VYSVĚTLENÍ ZADÁVACÍ DOKUMENTACE č. 06 ze dne 20.1.2021 v souladu s ust. §§ 98 odst. 1, 2, 3 a 99 zákona č. 134/2016 Sb., o zadávání veřejných zakázek, v platném znění k veřejné zakázce „Výstavba nové plavecké haly v Litvínově“

D.1.4.2 Vytápění

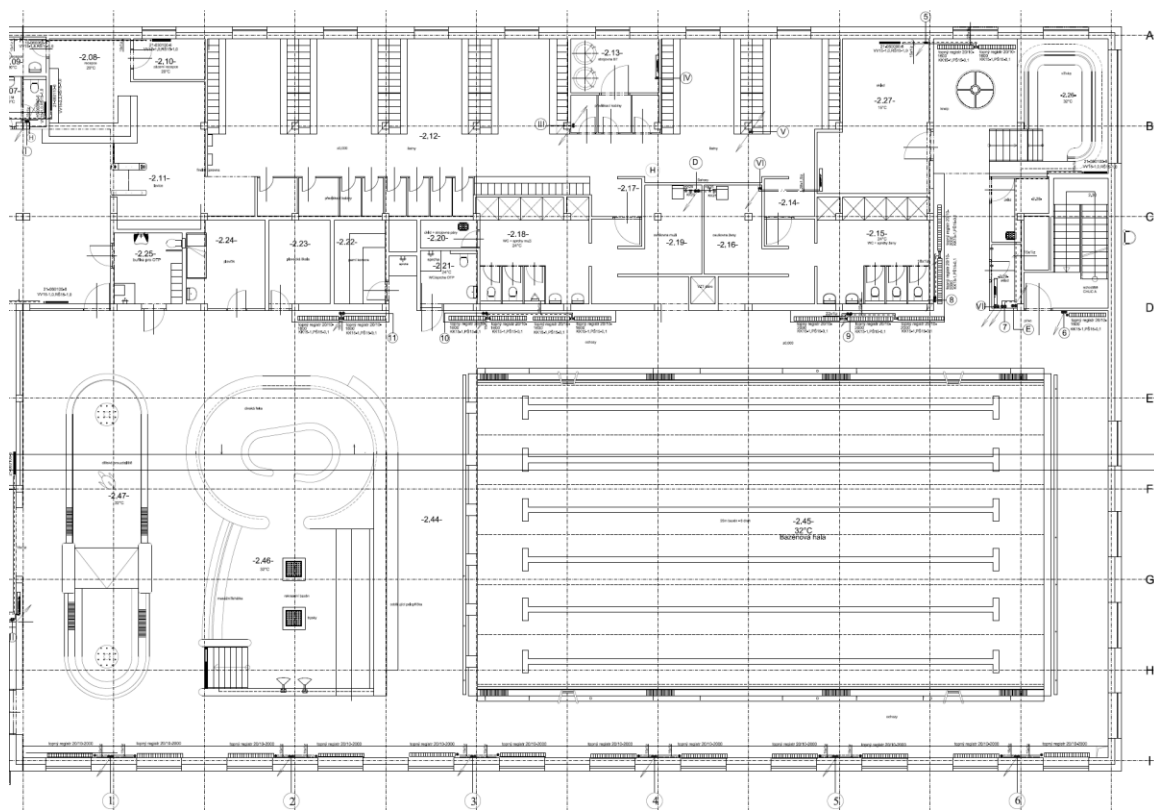
1. V předané PD v půdorysu 2.NP nesouhlasí počet topných registrů s výkazem výměr (pol. č 25,26,27). Dle výkazu výměr by měly být oceněny otopné registry o třech rozměrech v celkovém součtu 14ks, ale dle PD 2.NP je uvažováno pouze s topnými registry o rozměrech 20/10/1600 v počtu 9ks a 20/10/2000 v počtu 17ks. Otopný registr 20/10/220 v předané PD není. Dále zde chybí položky pro připojovací armatury a připojovací šroubení otopných registrů.

S dotazem na otopné registry souvisí dotaz s možným „rosením“ oken ve 2.NP mezi osami E, F, G, H, I. Zde pod těmito okny v plavecké hale nejsou dle předané PD žádné otopné registry.

Je toto řešení správně?

Nebude zde docházet ke kondenzaci?

Jaké typy otopných registrů mají být oceněny?

Budou upraveny počty kusů otopných registrů dle PD?

Budou doplněny položky pro připojovací šroubení a připojovací armatury?

Budou doplněny do PD a VV otopné registry pod okny mezi osami E – I?

Zadavatel sděluje, že počet otopných registrů je ve specifikaci chybně uveden. Správně je 9 x OR 200x100/1600 a 17 x OR 200x100/2000, další registr jiných rozměrů není. V rozdílu celkového počtu chybějících OR chybí i 54 ks KK15. Zadavatel doplnil otopné registry do výkazu výměr. Skleněné plochy mezi sloupy E – I jsou ošetřeny vzduchotechnikou.

Dešťové vody

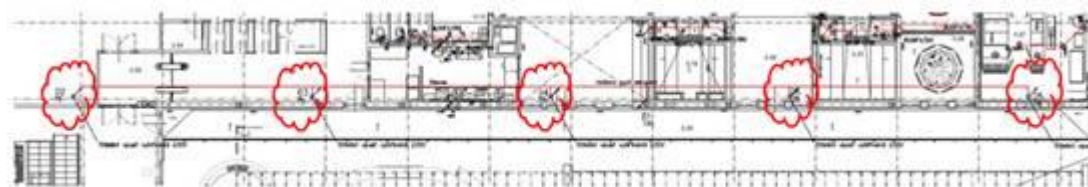
Při přípravě cenové nabídky na výše uvedenou stavbu jsme objevili nesoulad u ZTI a to u podtlakového odvodnění střešního pláště, kdy výkazem výměr je specifikován 6ks střešních vtoků, ale v projektové dokumentaci je pouze 5ks stř. vtoků. Můžete upřesnit?

Zadavatel opravil ve výkazu výměr – počet střešních vtoků 5ks, byla přidána terasová vpust' – 1ks.

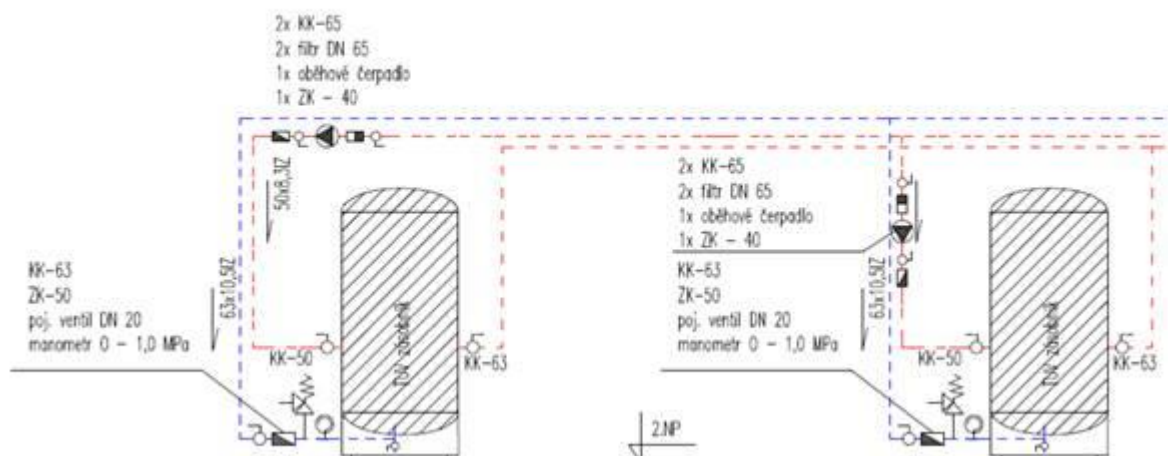
Ohřev teplé vody řešený projektem ZTI a výkazem výměr – nepřímotopnými zásobníky vody – viz níže uvedené výřezy

Chybí specifikace výkonu topné vložky pro nepřímotopný zásobník/ohřeváč popř. elektrické topného tělesa v případě odstavky

Zadavatel uvádí, že ohřev TV je řešen pomocí kompaktní výměňkové stanice. Zásobníky slouží jako akumulace TV. Cirkulační čerpadlo je součástí výměňkové stanice. Zadavatel doplnil do výkresové části a do výkazu výměr.

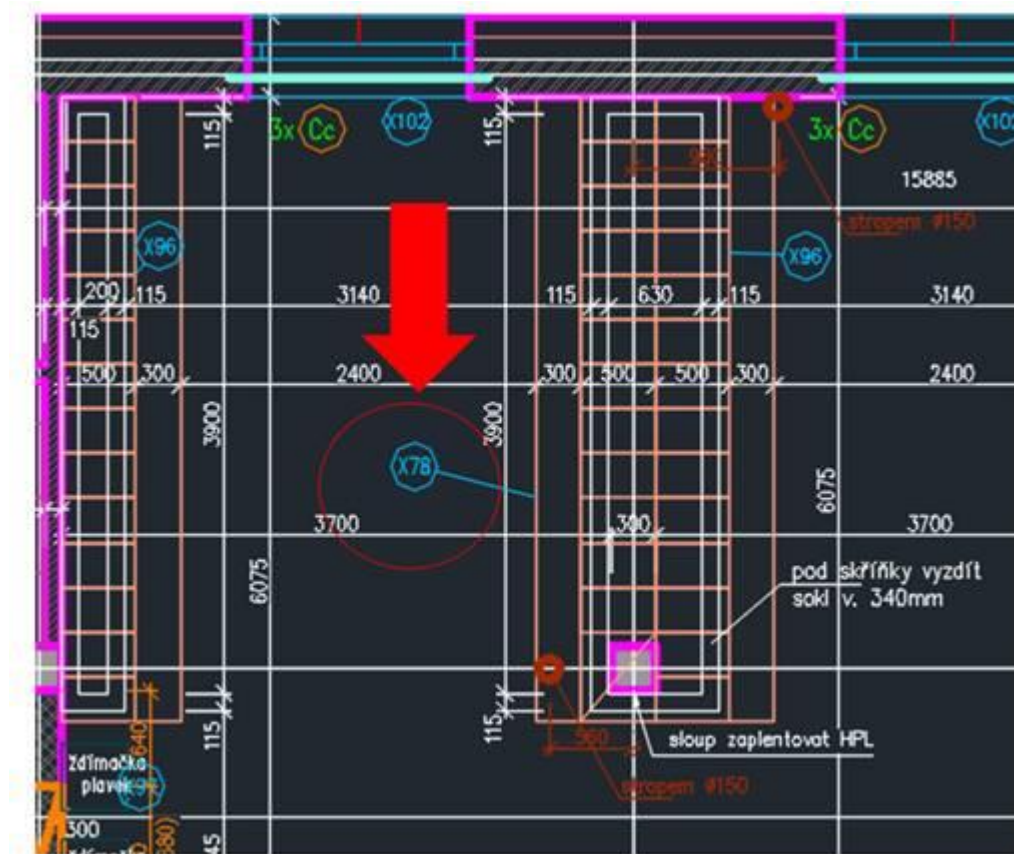
Ohřev teplé vody řešen projektem ÚT – centrálně ve výměňkové stanici s akumulacími nádržemi TV – viz níže uvedené výřezy

2.7 Větev pro napojení stanice ohřevu TV.

V kompaktní výměňkové stanici je osazen výměník pro ohřev TV. Rozvod TV, cirkulace a akumulací zásobníky jsou řešeny v projektové dokumentaci ZT.

Zaslané projektová dokumentace jsou v přímém rozporu – profese na sebe nenavazují. V projektové dokumentaci ZTI chybí akumulací nádoby teplé vody vč. připojení na výměňkovou stanici s odpovídajícími dimenzemi potrubí. V projektové dokumentaci ÚT chybí potrubí pro nepřímotopné ohříváky vody popsané v projektu ZTI. Jakým způsobem je zajištěn správný ohřev teplé vody? Bude upravena projektová dokumentace a výkaz výměr?

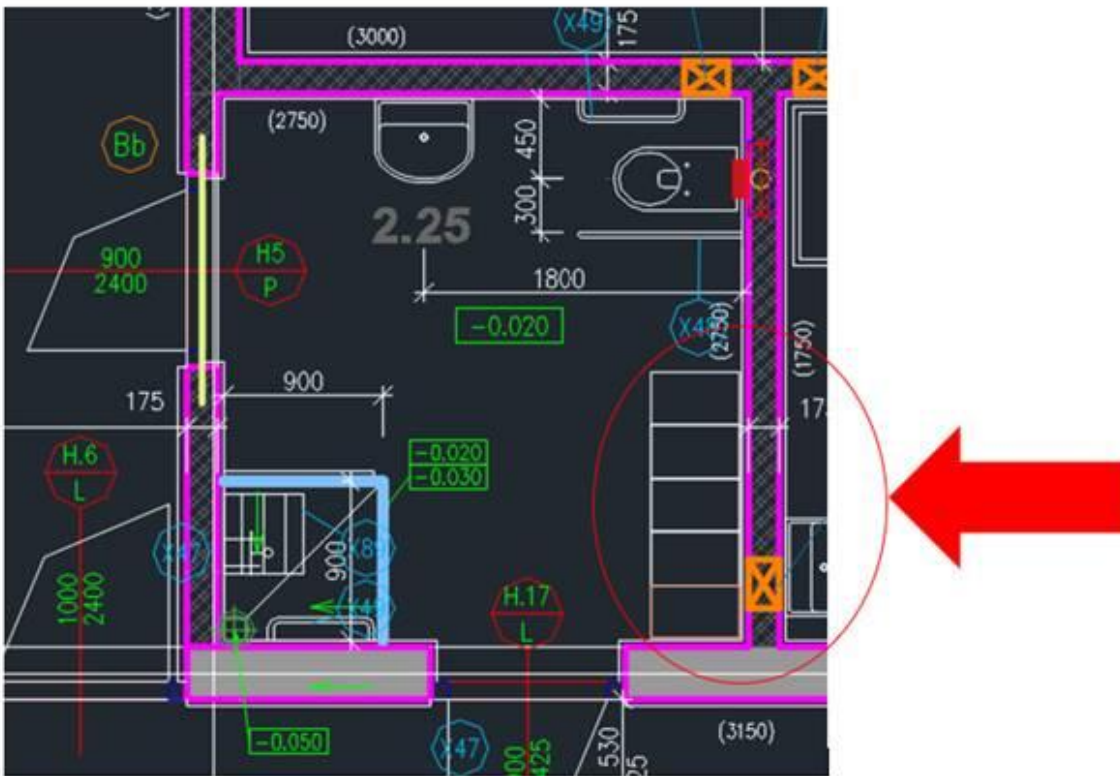
Dotaz č. 2) m.č.2.12 – 2.NP – sestava šatních skříněk – X96 nesedí počet ve výkrese s počtem v popisu prvků (ve výkrese je 173 míst šatních skříněk ale v popisu prvků X96 je 163 míst) tzn. o 10 míst šatních skříněk méně, co je tedy správně?

Dotaz č. 2.1) s počtem úložných míst šatních skříněk celkem prvky X96 + X147 tzn. 173 + 60 = 233 elektronických zámků, ale položka prvků X154 je pouze 223 ks ????

Zadavatel sděluje, že se jedná o přepis, správný počet položek X96 a X154 je opraven ve výkazu výměr, viz příloha tohoto Vysvětlení.

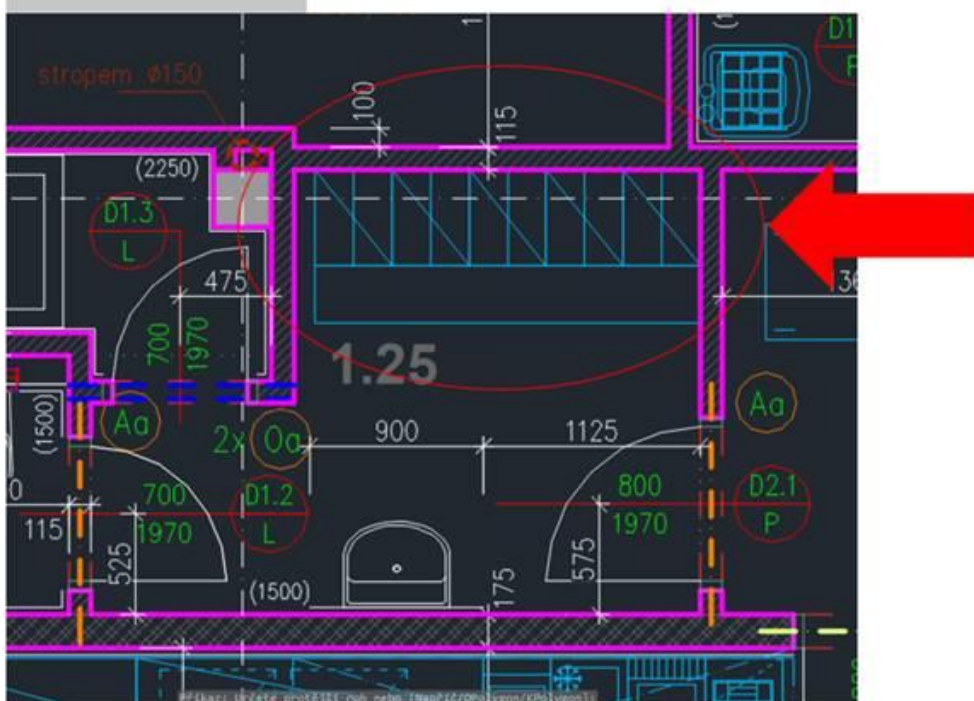
Dotaz č. 4) m.č.1.25 – 1.NP – ve výkresu nejsou označeny skříňky prvkem X – prosíme o upřesnění typu a provedení skříňků.

Zadavatel uvádí, že se jedná se o skříňky gastroprovozu. Jsou obsaženy ve výkaz výměru Gastroprovoz pod označením 1.

2.NP_Podlahové topení – výřezy

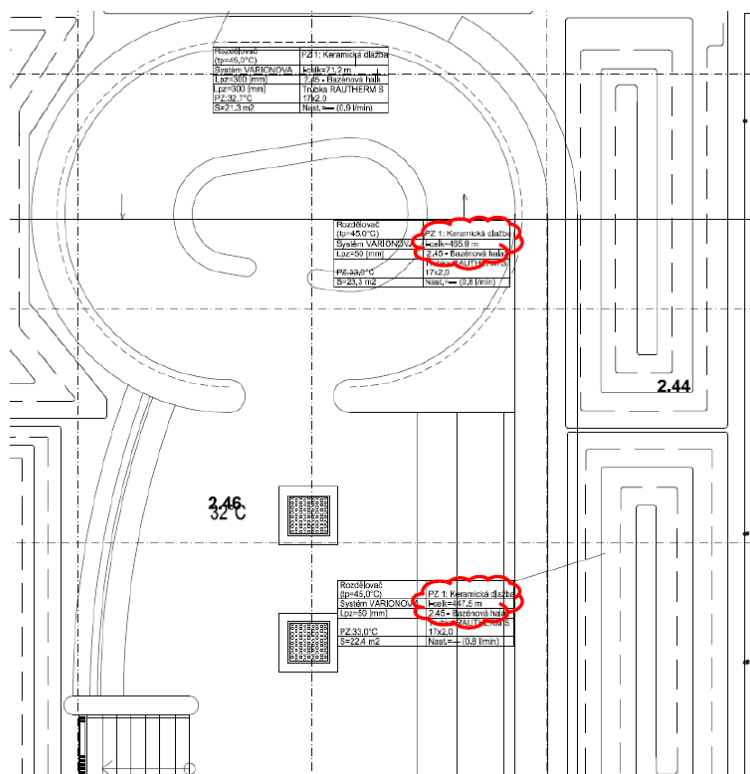
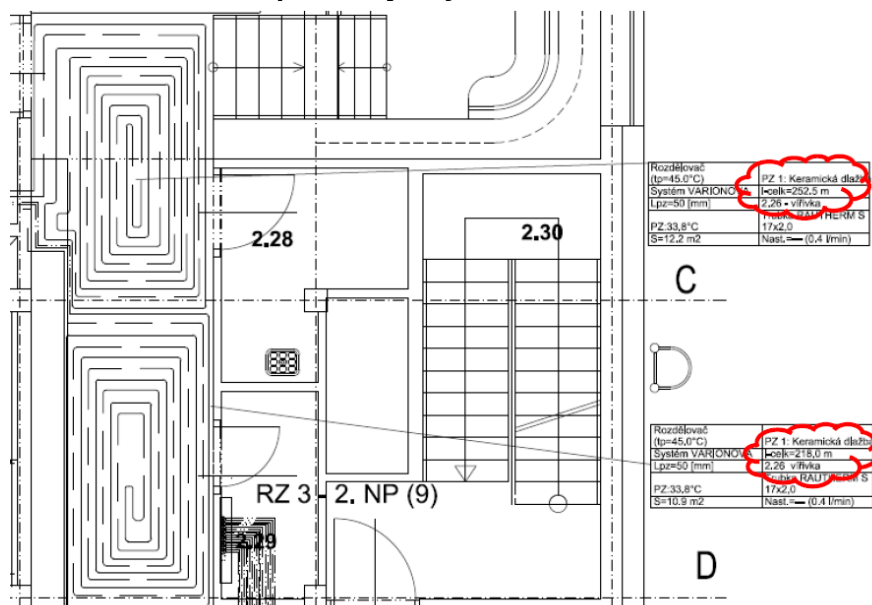
Dle informace výrobce a dodavatele systému podlahového topení jsou standardně bazénové haly navrhovány v rozteči 100mm (150mm), aby byl výkon, co možná nejvyšší a podlaha relativně teplá. Není sice možné striktně říci, že rozteče 300mm jsou chybné. V případě hustějších roztečí, by bylo potřeba více okruhů a pravděpodobně i rozdělovačů.

Dále jsou v jednotlivých tabulkách topných okruhů uvedeny rozteče 50mm a délky potrubí na jednu smyčku např. 218m, 252m, 465m a 447m, což určitě není správně a projektová dokumentace neodpovídá základním požadavkům pro podlahové vytápění – pro představu zasíláme níže uvedené výřezy.

- 1) Je podlahové topení správně navrženo – rozteče a délky topných okruhů?
- 2) Bude upravena projektová dokumentace a výkazy výměr?

Zadavatel uvádí, že výkon podlahového vytápění v bazénových halách se řídí podle požadované povrchové teploty 33°C každé smyčky při dodržení limitované hydraulické ztráty

každé smyčky. V údajích v legendě ke každé smyčce je zřejmé, že požadavek je splněn. Chybné údaje k některým smyčkám byly způsobeny chybným přepisem ze softwaru. Zadavatel uvádí, že výkon podlahového vytápění byly doplněny do výkresové dokumentace viz přílohy tohoto Vysvětlení.
